標 題 マークII、チェイサー、クresta修理書／追補版内容訂正・追加のお知らせ

マークII、チェイサー、クresta修理書／追補版（品番 62190 1998年8月発行）の内容に訂正・追加がありましたのでお知らせ致します。

マークII, チェイサー, クレスタ修理書/追補版内容訂正のお知らせ
ファン&オルタネータVベルト調整

マークII、チェイサー、クレスタ修理書/追補版（品番62190 1998年8月発行）の内容に変更がありましたのでお知らせいたします。

部位 P EN-11 エンジンコントロールシステム

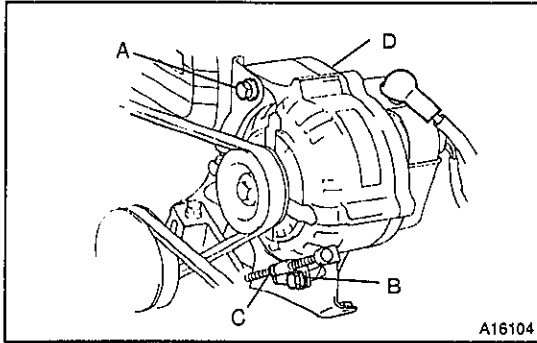
スロットルNo. 1センサーのECUデータモニターの参考値に誤りがありましたので訂正いたします。

2. ECUデータモニター マークII
基準値 と

項目名	項目名解説	点検条件	参考値	異常時の主な点検項目
スロットル (No.1) センサー開度 (THPS)	スロットルNo.1センサーの開度を表す 表示範囲：0～100%	スロットルバルブ全閉時	8～16%	VC、VTA電圧
スロットル (No.1) センサー開度 (THPS)	スロットルNo.1センサーの開度を表す 表示範囲：0～100%	スロットルバルブ全開時	76～84%	VC、VTA電圧
スロットル (No.1) センサー開度 (THPS)	スロットルNo.1センサーの開度を表す 表示範囲：0～100%	スロットルバルブ全閉→全開	連続して変化	VC、VTA電圧

部位 PEM-11 パーシャルエンジンASSY構成図 部変更

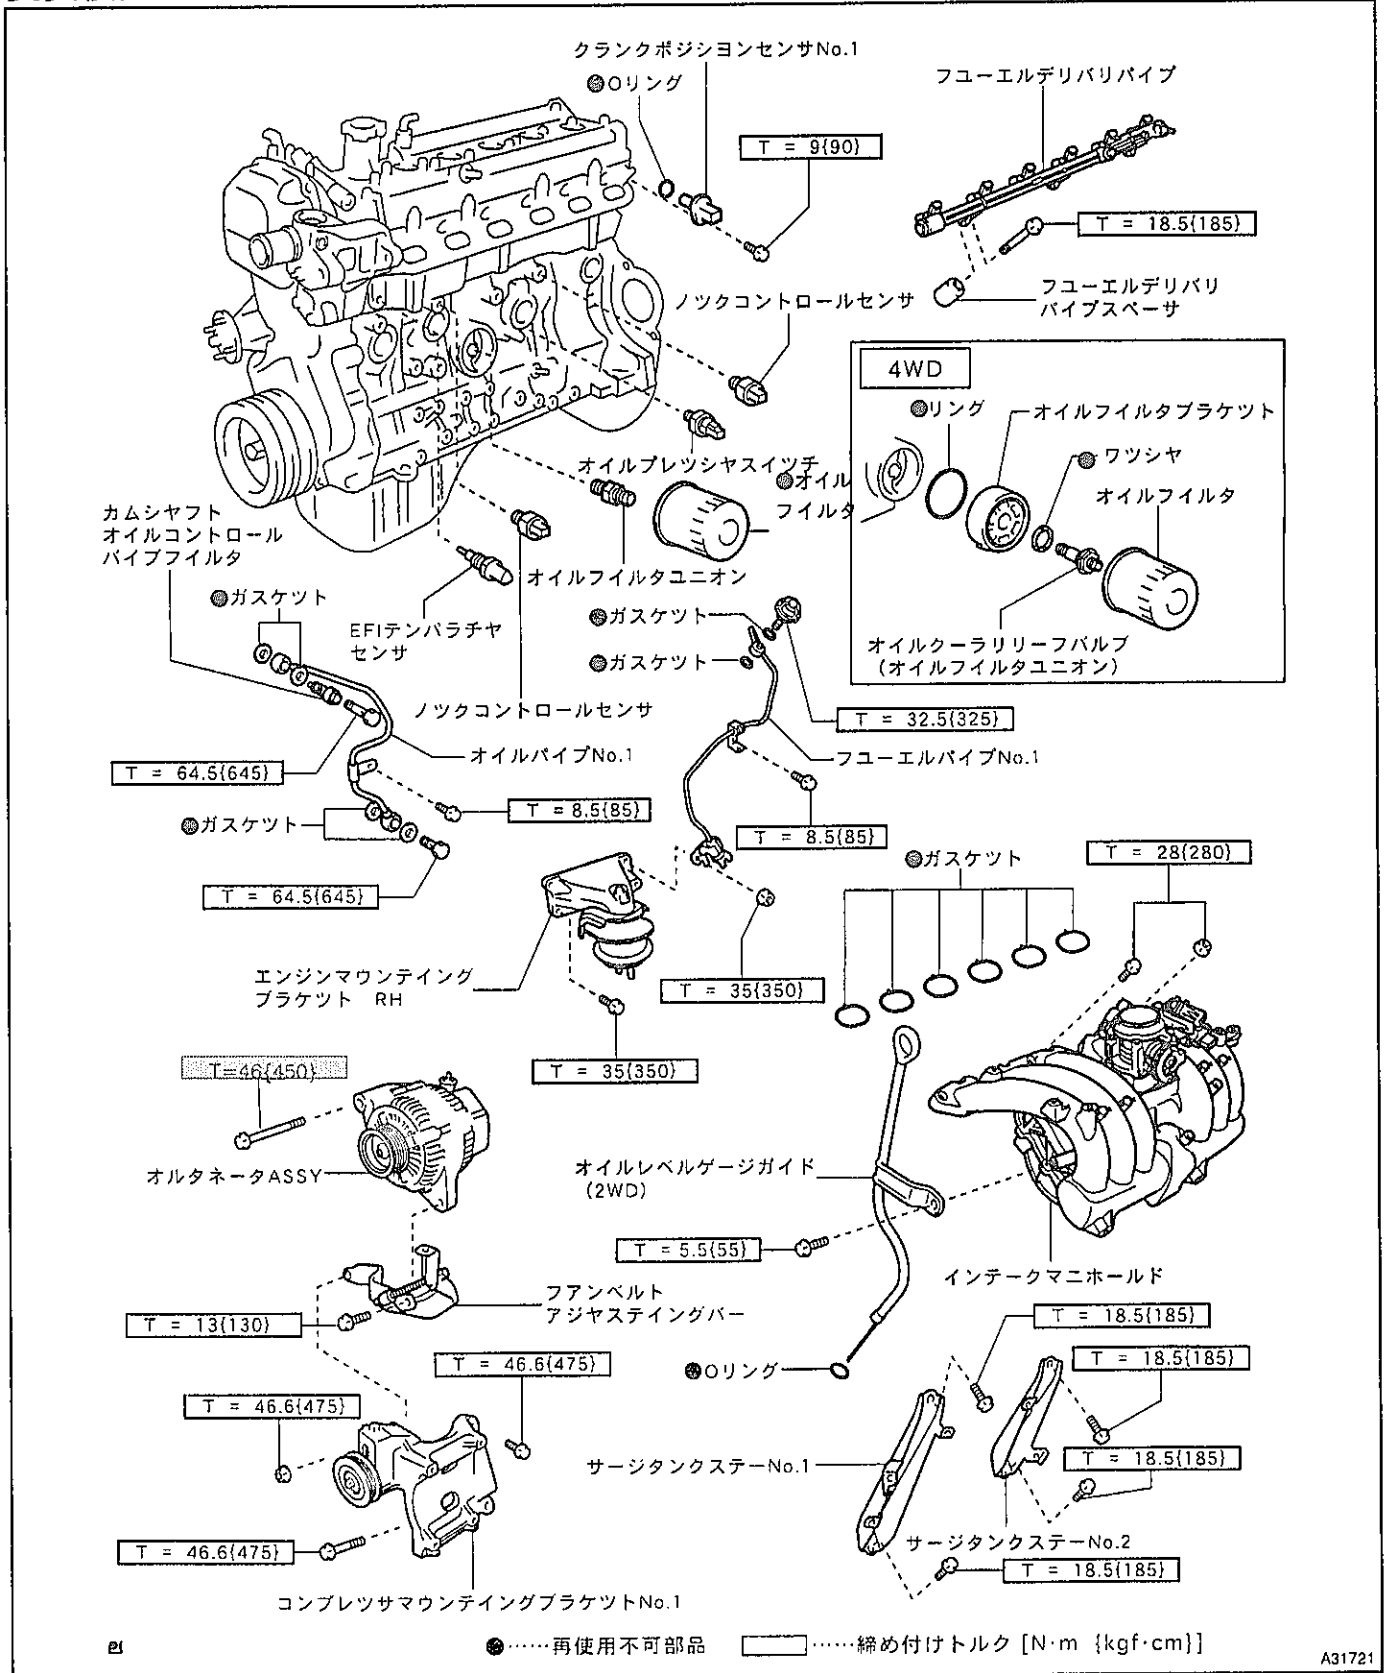
1G-FEエンジンのオルタネータスルーボルトが(8T→11T+表面処理)変更になりましたのでオルタネータスルーボルト用ナットの締め付トルクを変更しました。

部位
PEM-17バルブクリアランス 構成図 部変更

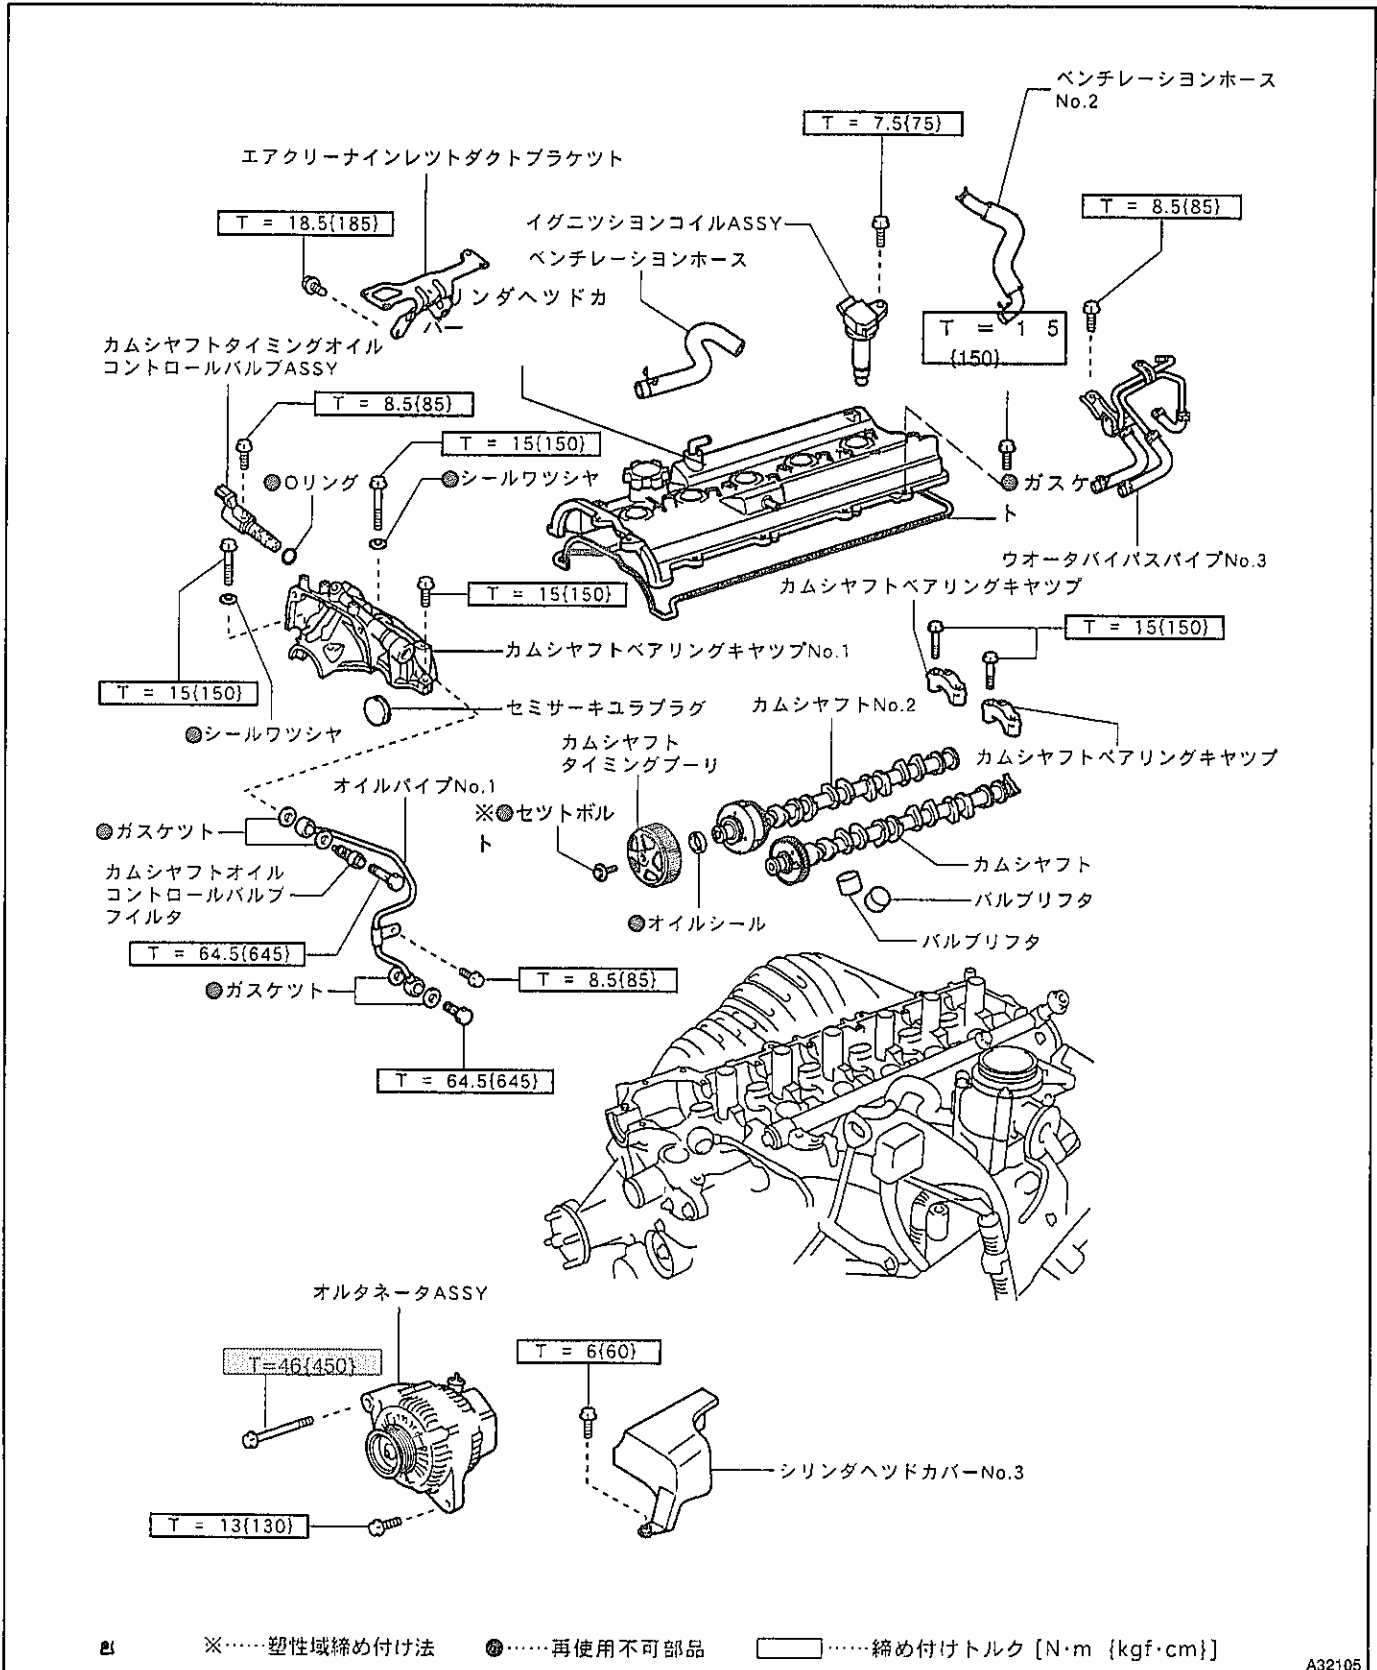
1G-FEエンジンのオルタネータースルーボルトが(8T→11T+表面処理)変更になりましたのでオルタネータースルーボルト用ナットの締めトルクを変更しました。

部位
PEM-57 シリンダガスケット 構成図 部変更

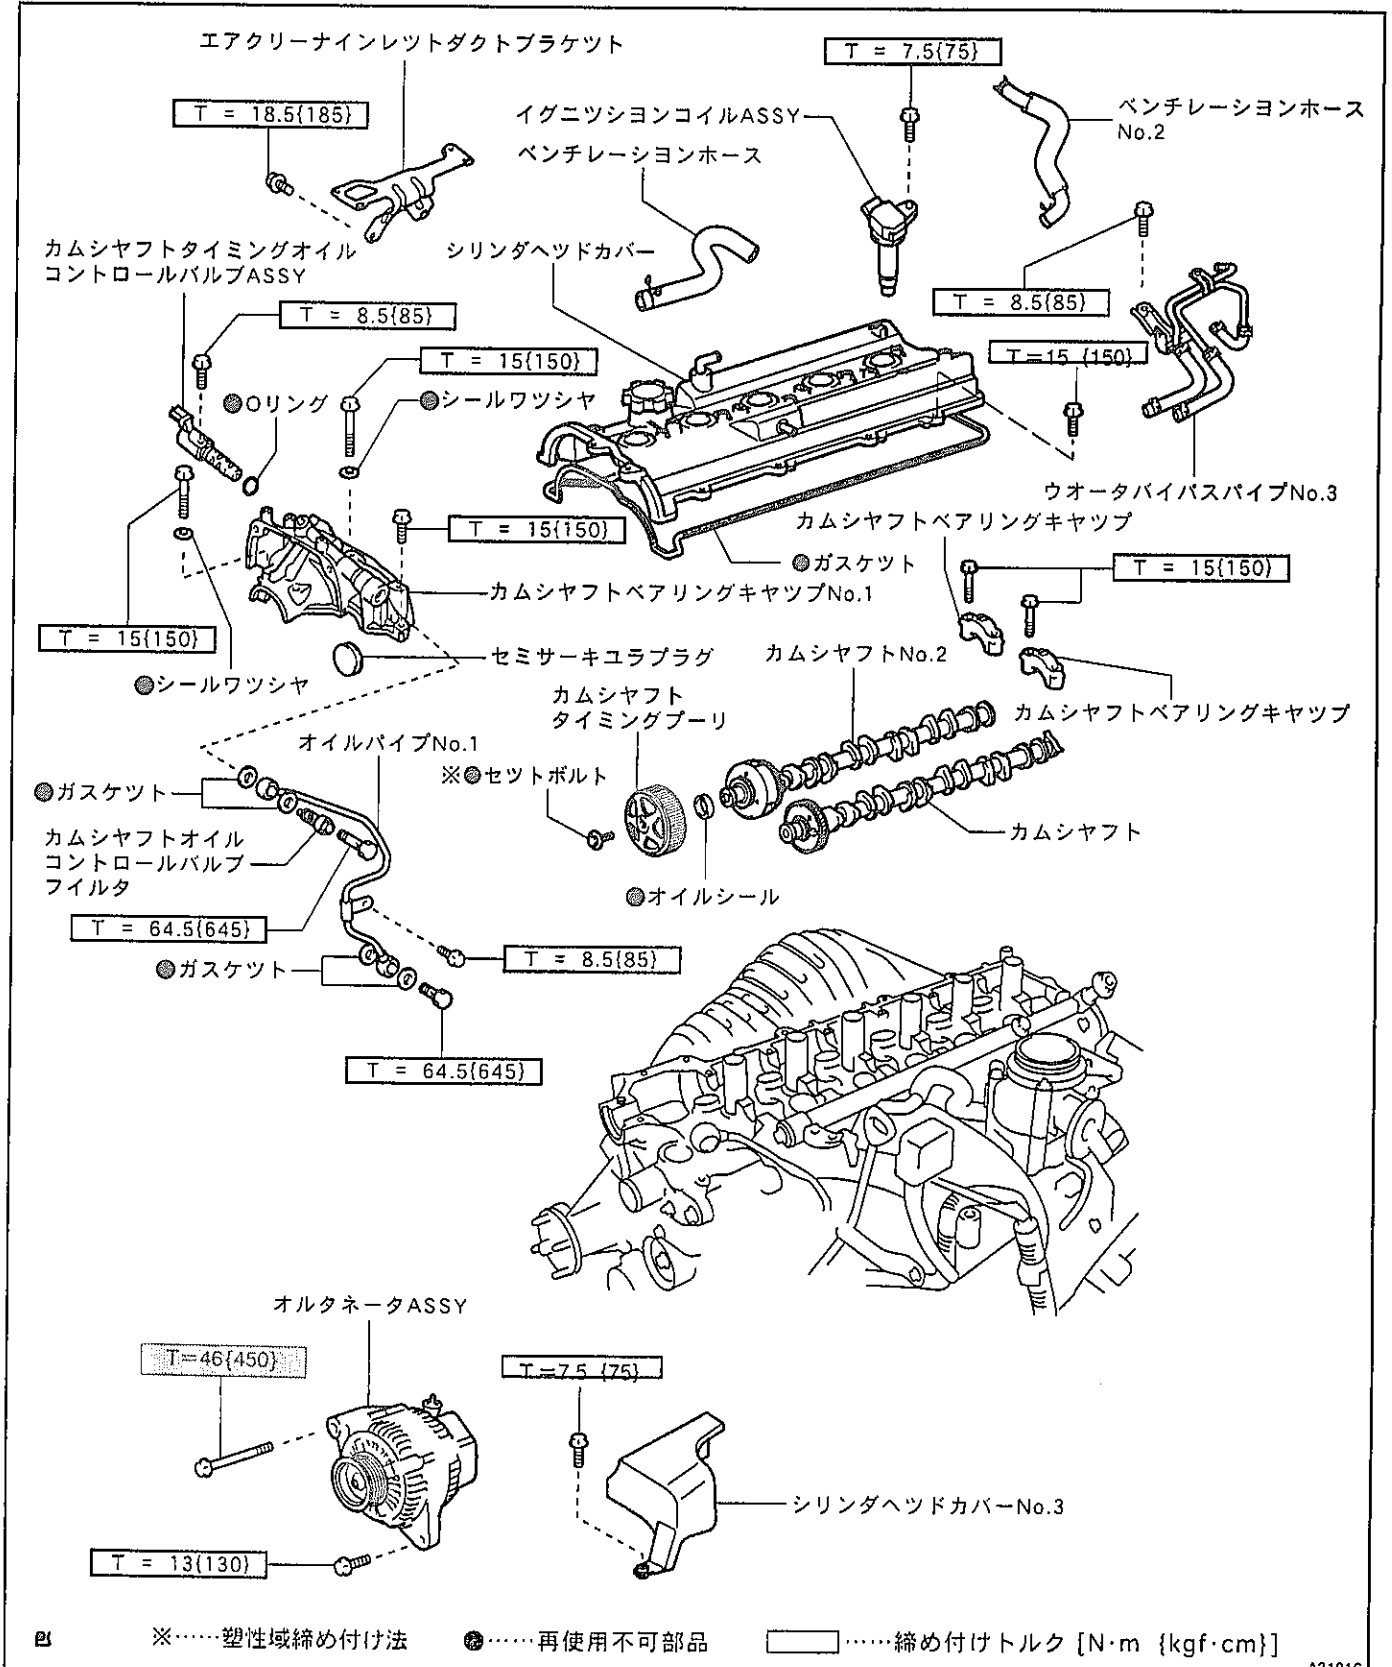
1G-FEエンジンのオルタネータースルーボルトが(8T→11T+表面処理)変更になりましたのでオルタネータースルーボルト用ナットの締付トルクを変更しました。

部位 PEM-7 ファン&オルタネータVベルト調整 部変更

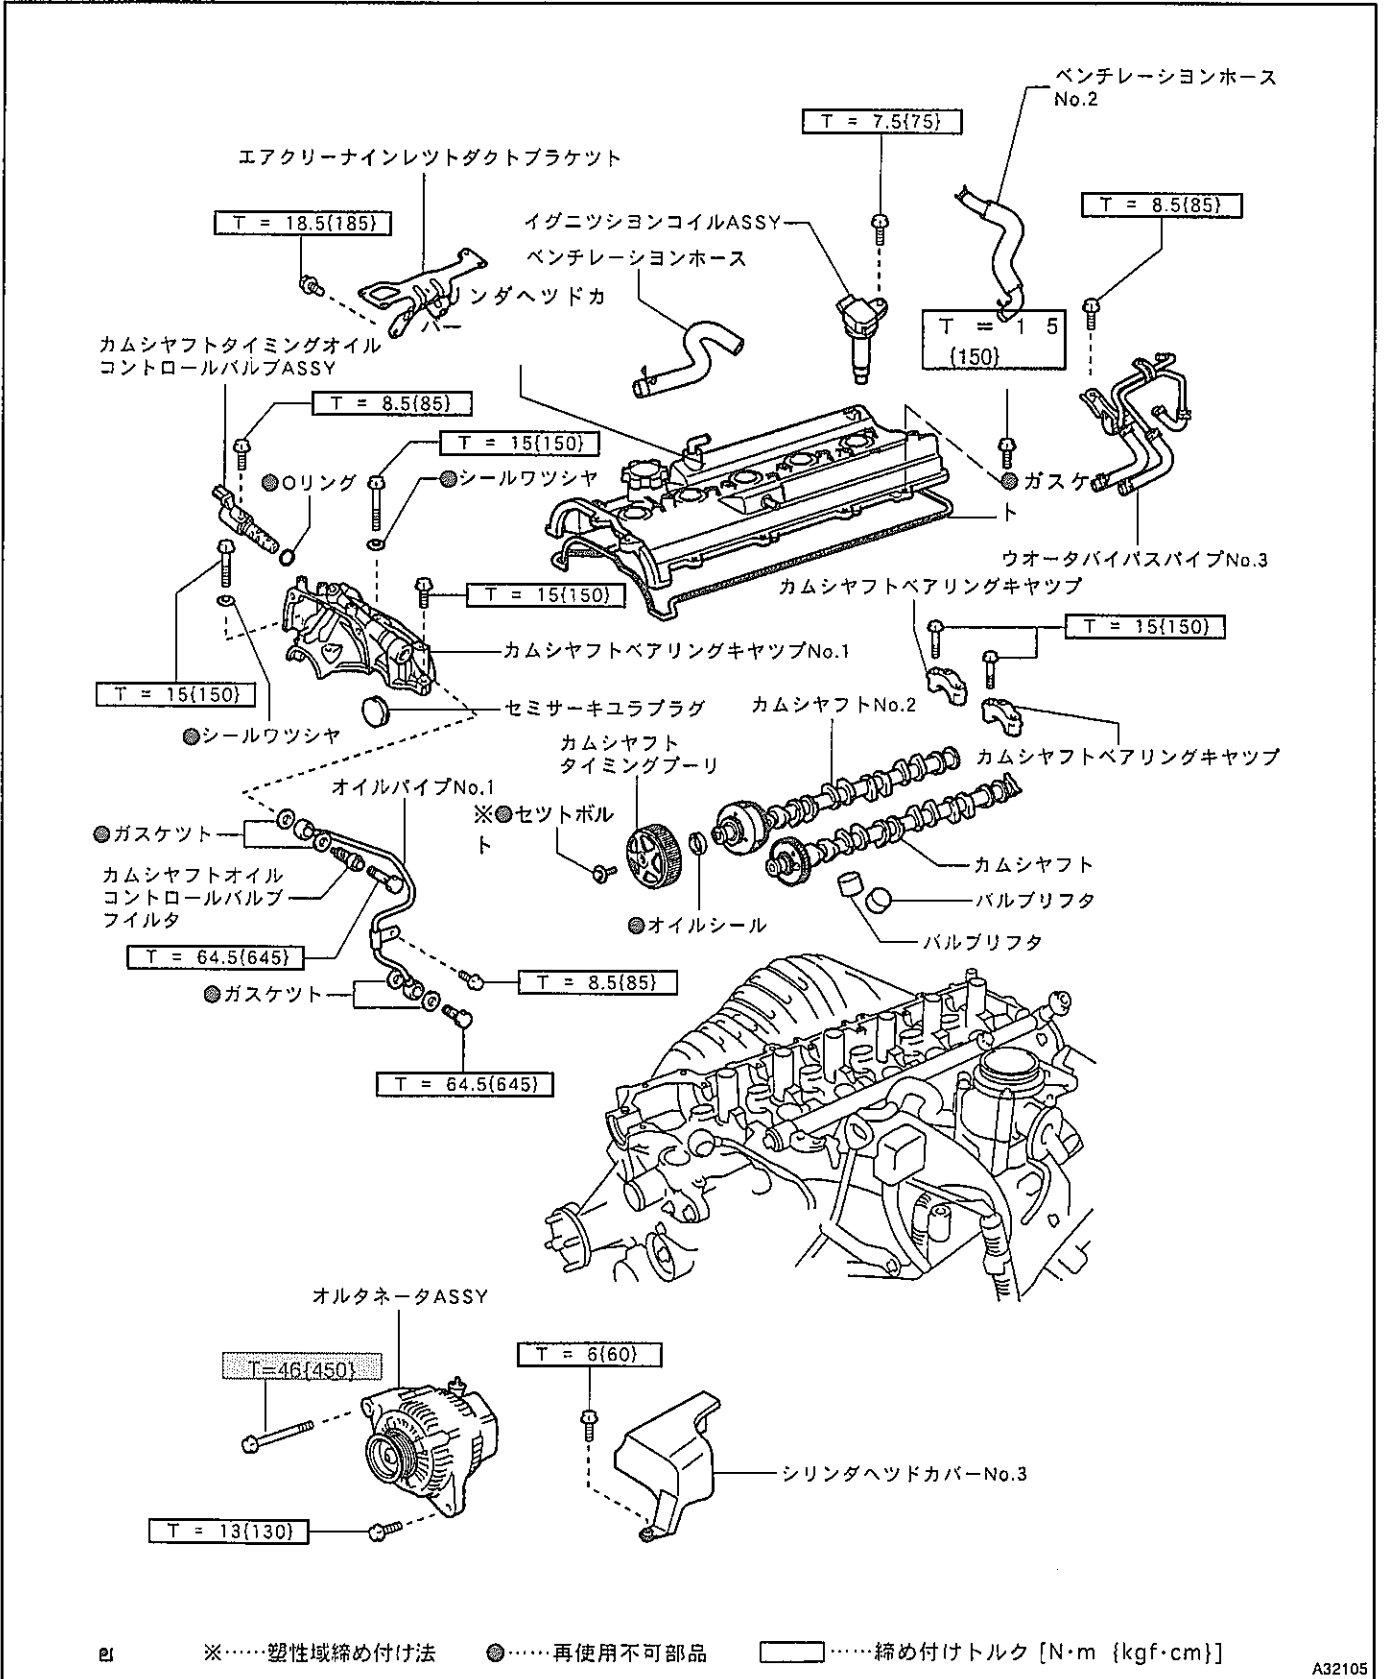
IG-FEエンジンのオルタネータスルーボルトが（表面処理）変更になりましたので、オルタネータスルーボルトの締付トルクを変更しました。 変更時期（2000/5月末生産車～、エンジンNo.IG6780837～）

(5) ナットAを締め付ける。

$T=46.0\text{N}\cdot\text{m}$ {450kgf·cm}

$T=37.0\text{N}\cdot\text{m}$ {365kgf·cm}以上の締付トルクを確保する。
